## Bescheid

über die Änderung und Ergänzung der  
allgemeinen bauaufsichtlichen Zulassung  
vom 31. März 2014

**Z-33.46-1091**

**Wärmedämm-Verbundsysteme mit angeklebter Bekleidung**

Anlage 9b

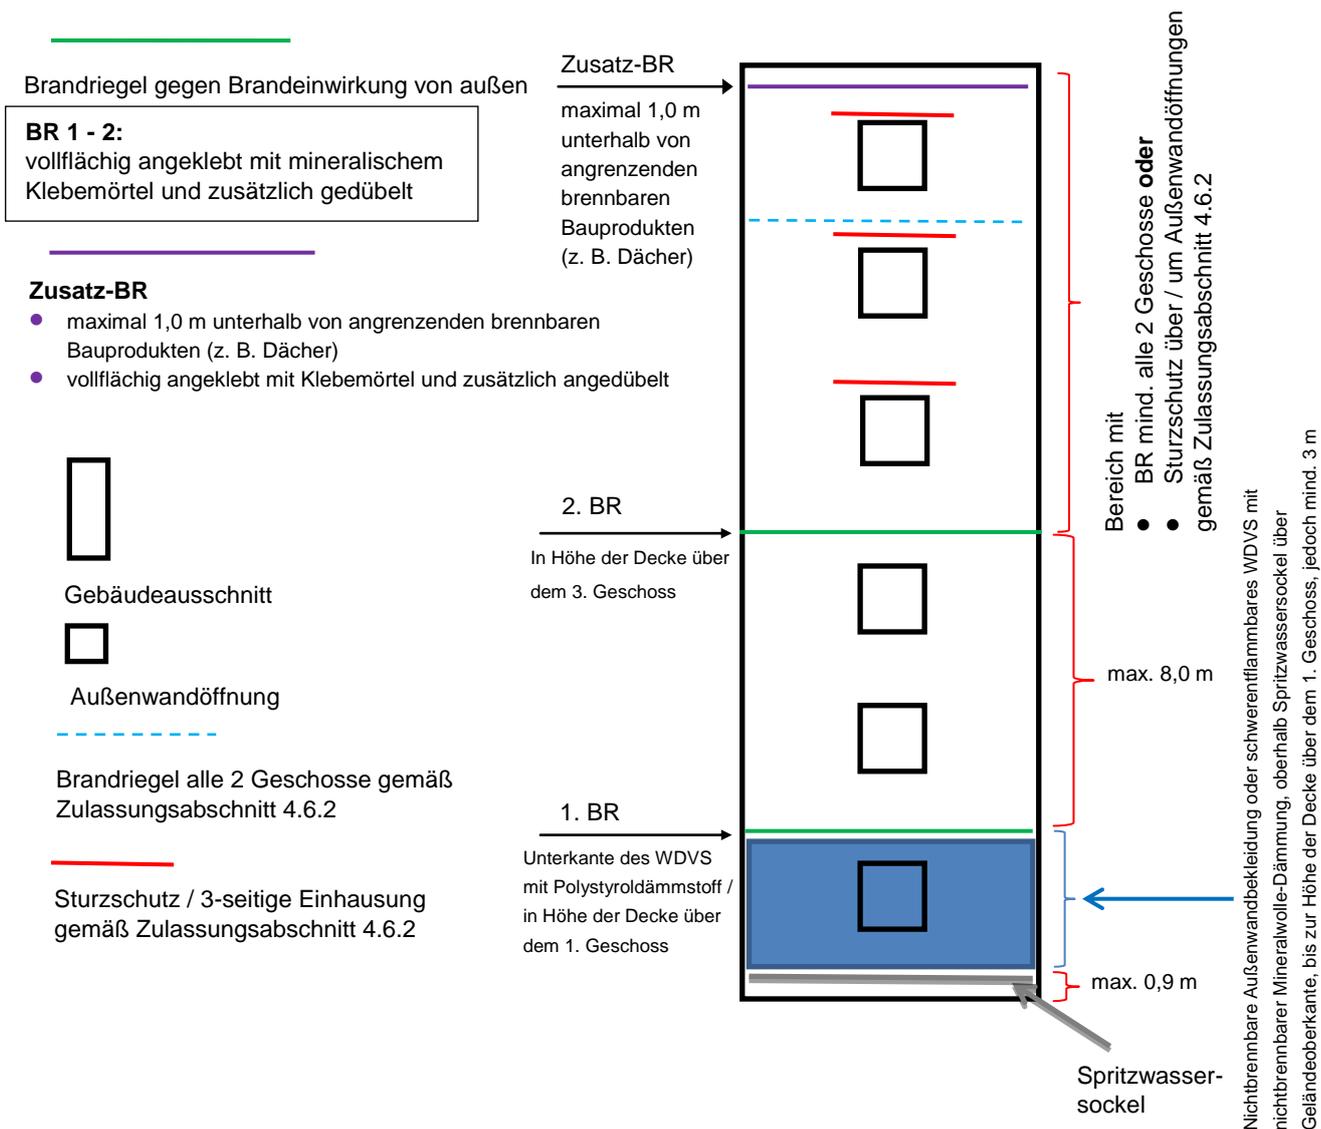
4.10.1 Für schwerentflammbare WDVS mit bis zu 200 mm dicken EPS-Platten müssen folgende konstruktive Brandschutzmaßnahmen gegen eine Brandeinwirkung von außen ausgeführt werden (siehe Anlage 9b):

1. Ausführung einer nichtbrennbaren Außenwandbekleidung oder eines schwerentflammbaren WDVS mit nichtbrennbarem Mineralwolle-Dämmstoff oberhalb eines maximal 90 cm hohen Spritzwassersockels (beliebiger Ausführung) über Geländeoberkante oder genutzten angrenzenden horizontalen Gebäudeteilen (z. B. Parkdächer u. a.) bis zur Höhe der Decke über dem 1. Geschoss, jedoch auf mindestens 3 m Höhe,

2. ein Brandriegel an der Unterkante des WDVS mit EPS-Platten,
3. ein Brandriegel in Höhe der Decke des 3. Geschosses über Geländeoberkante oder angrenzender horizontaler Gebäudeteile nach Nr. 1, jedoch zu dem darunter angeordneten Brandriegel mit einem Achsabstand von nicht mehr als 8 m. Bei größeren Abständen sind zusätzliche Brandriegel einzubauen.

4. weitere Brandriegel an Übergängen der Außenwand zu horizontalen Flächen (z. B. Durchgänge, -fahrten, Arkaden), soweit diese in dem durch einen Brand von außen beanspruchten Bereich des 1. bis 3. Geschosses liegen.

Auf den Brandriegel nach Nr. 2 kann verzichtet werden, wenn bis in Höhe der Decke über dem 1. Geschoss ein nichtbrennbares WDVS oder ein schwerentflammbares WDVS mit nichtbrennbarem Mineralwolle-Dämmstoff ausgeführt wird und die bewehrte Unterputzschicht ohne Versprung von diesem Bereich in den darüber liegenden Bereich des EPS-WDVS übergeht.

- 2) Anlage 9a wird durch Anlage 9b ersetzt.**
- 3) Anlagen 10, 11 und 12 werden ergänzt.**

Anlage 10

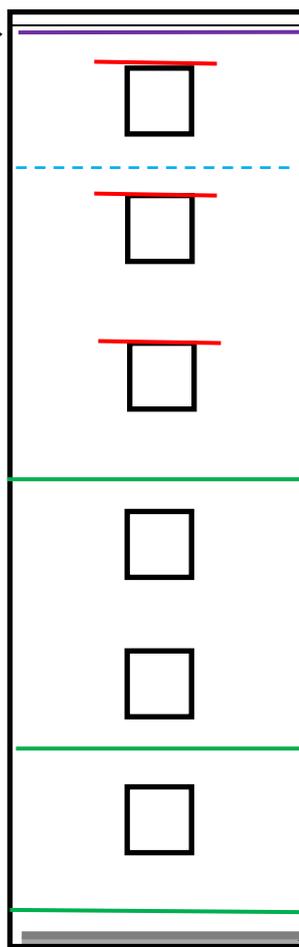
folgende konstruktive Brandschutzmaßnahmen gegen eine Brandeinwirkung von außen ausgeführt werden (siehe Anlage 10):

1. ein Brandriegel an der Unterkante des WDVS bzw. maximal 90 cm über Geländeoberkante oder genutzten angrenzenden horizontalen Gebäudeteilen (z. B. Parkdächer u. a.),

2. ein Brandriegel in Höhe der Decke des 1. Geschosses über Geländeoberkante oder angrenzenden horizontalen Gebäudeteilen nach Nr. 1, jedoch zu dem darunter angeordneten Brandriegel mit einem Achsabstand von nicht mehr als 3 m. Bei größeren Abständen sind zusätzliche Brandriegel einzubauen.

3. ein Brandriegel in Höhe der Decke des 3. Geschosses über Geländeoberkante oder angrenzender horizontaler Gebäudeteile nach Nr. 1, jedoch zu dem darunter angeordneten Brandriegel mit einem Achsabstand von nicht mehr als 8 m. Bei größeren Abständen sind zusätzliche Brandriegel einzubauen.

4. weitere Brandriegel an Übergängen der Außenwand zu horizontalen Flächen (z. B. Durchgänge, -fahrten, Arkaden), soweit diese in dem durch einen Brand von außen beanspruchten Bereich des 1. bis 3. Geschosses liegen.

Anlage 11

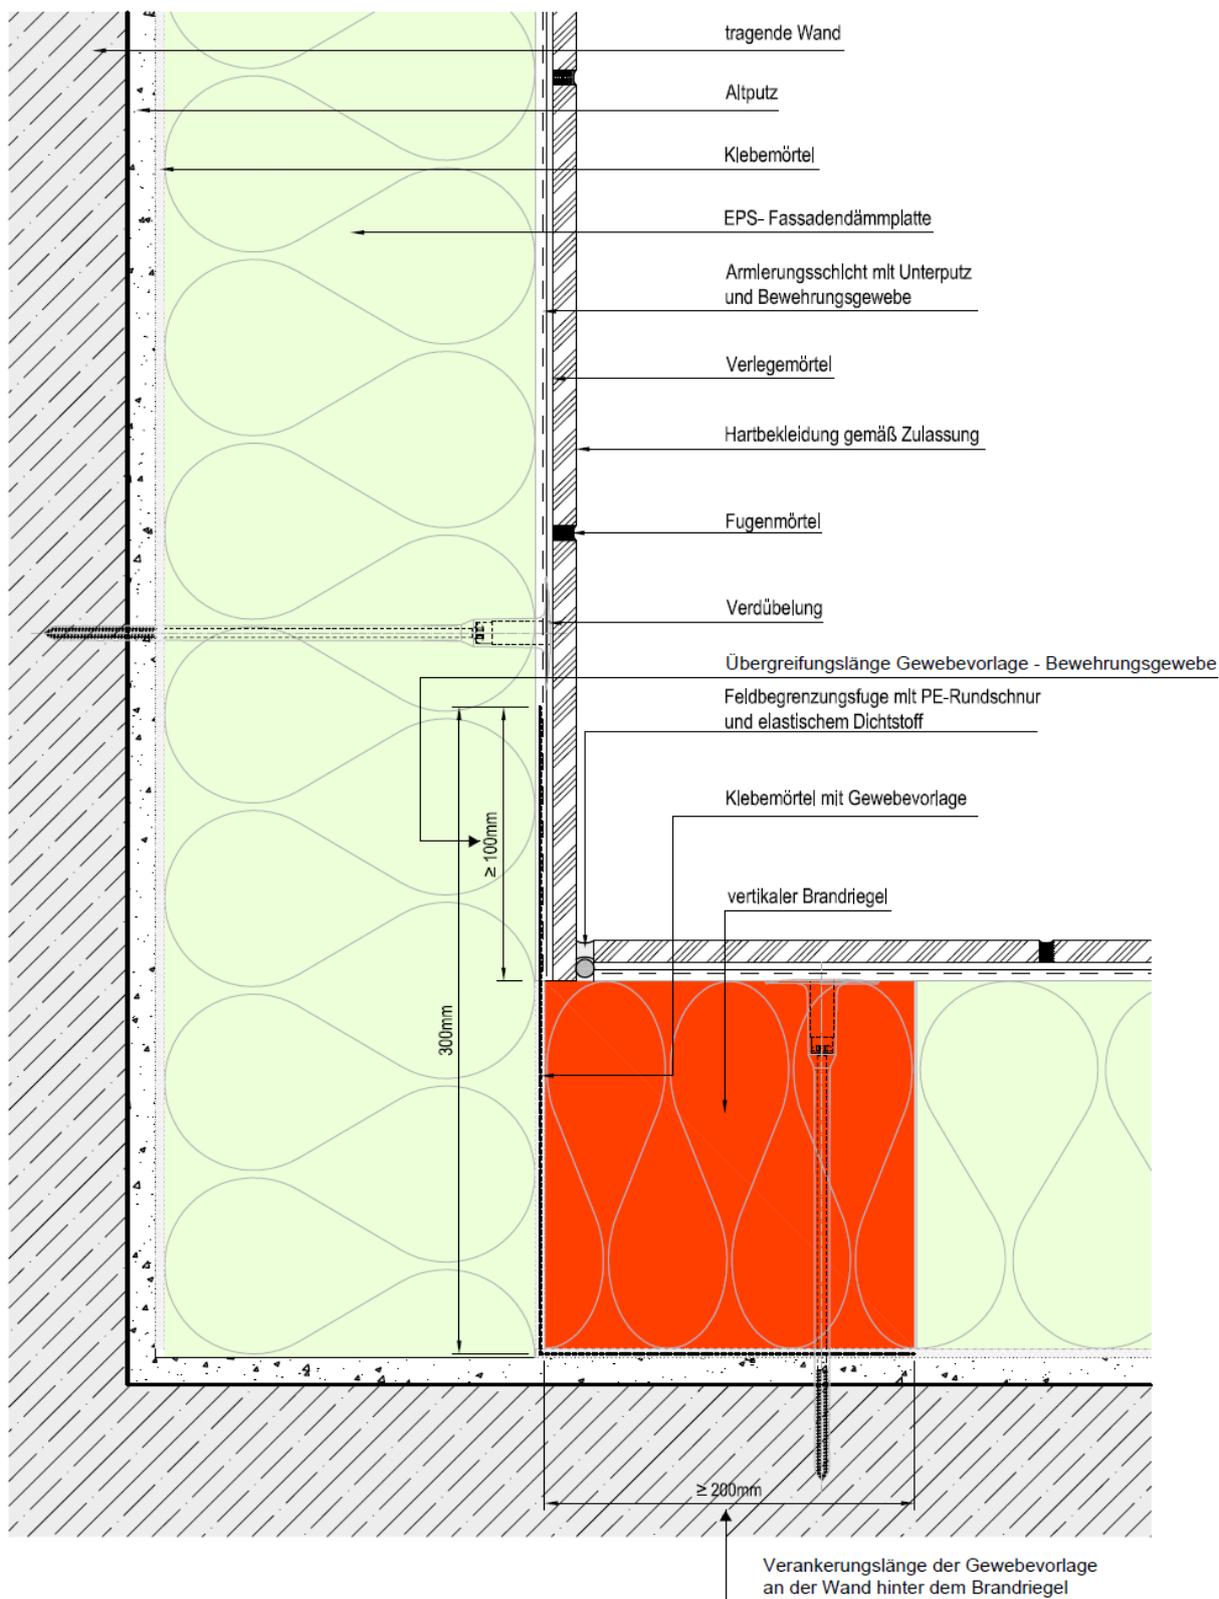
Zusätzlich ist im Bereich von Gebäudeinnenecken zwischen den Brandriegeln nach Nr. 1 und Nr. 3 eine vertikale Feldbegrenzungsfuge in der keramischen Bekleidung und der bewehrten Unterputzschicht auszubilden, die mit einem Brandriegel zu hinterlegen ist. Die Ausführung von Feldbegrenzungsfugen an Gebäudeinnenecken muss entsprechend Anlage 11 erfolgen, wobei für die Gewebevorgabe ein Bewehrungsgewebe nach Abs. 2.2.4 zu verwenden ist.
